廃炉発官 R 5 第 5 5 号
令和 5 年 7 月 1 9 日

福島第一原子力発電所 特定原子力施設に係る実施計画 変更認可申請書の
一部補正について

令和5年4月10日付け廃炉発官 R 5 第 4 号をもって申請しました福島第一原子力発電所 特定原子力施設に係る実施計画 変更認可申請書を別紙の通り一部補正をいたします。

1～4号機出入管理所周辺の建物整備に伴う周辺防護区域ならびに管理対象区域の変更及び多核種除去設備及び増設多核種除去設備のクロスフローフィルタの国産品導入について、審査の進捗を踏まえ、下記の通り補正を行う。

図 - 2 作業用照明 電源系統図

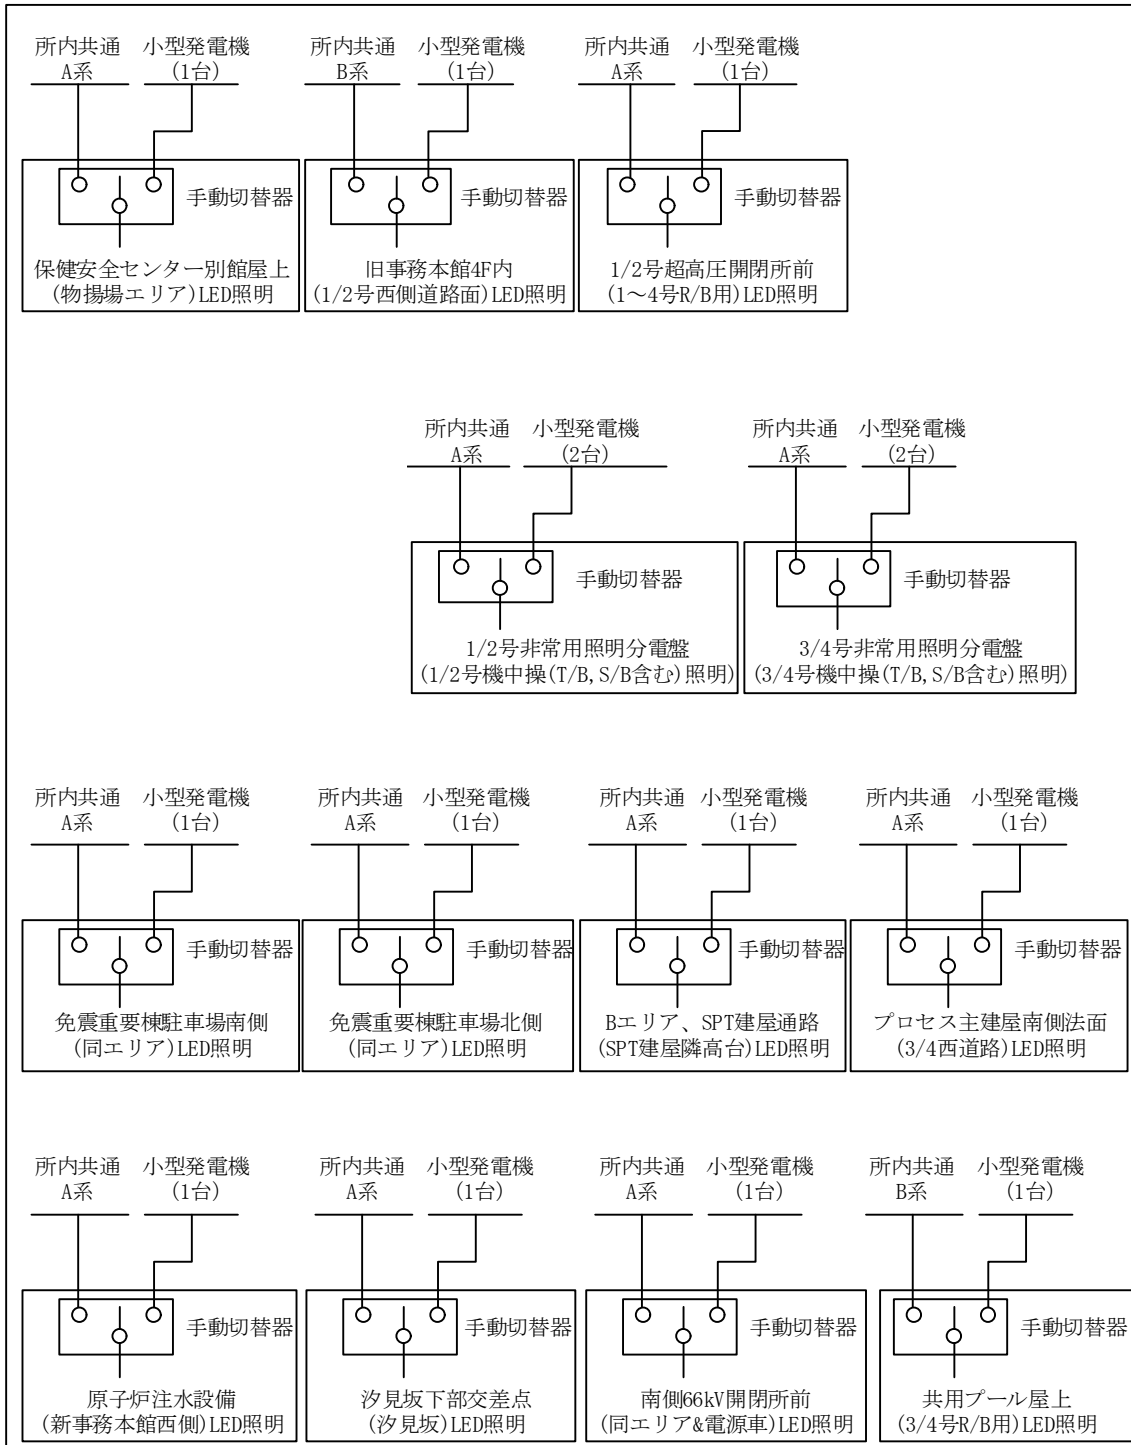
- ・本館進入路街路灯分電盤（北側）LED 照明の撤去に伴う，図面の削除

図3 排水路のモニタリング計画（サンプリング箇所）

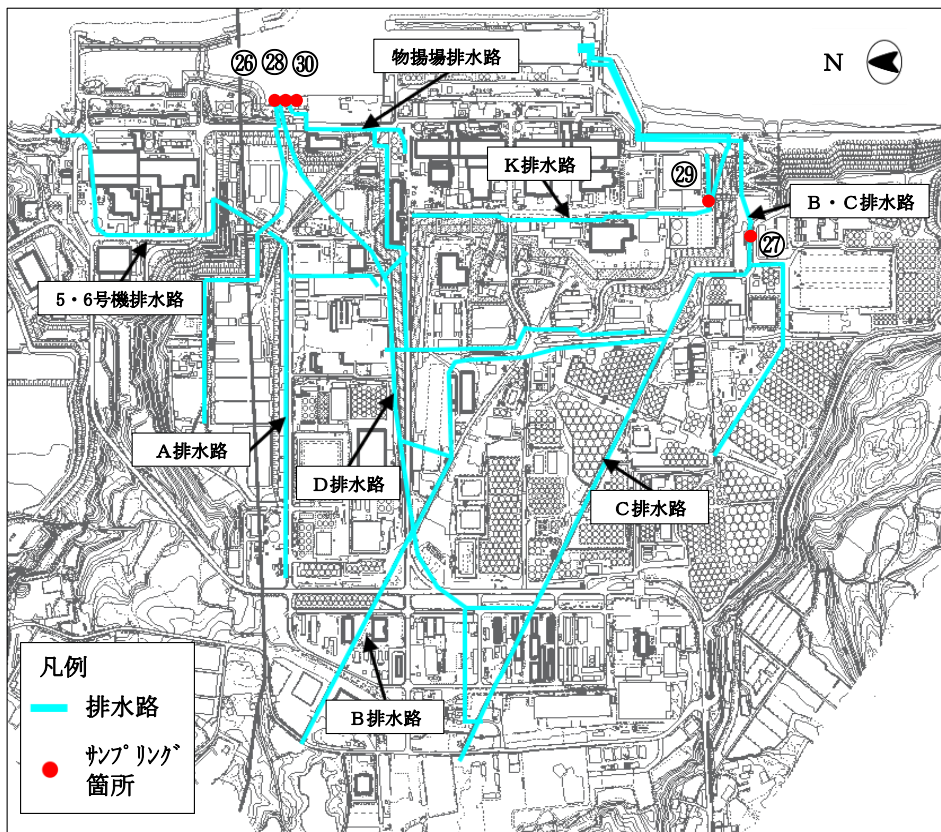
- ・運用開始に伴うD排水路の追加
- ・D排水路の運用開始に伴うサンプリング箇所の追加
- ・記載の適正化

排水路（A、B・C、D、K、物揚場）下流側においてサンプリングを行い、推移を把握する。
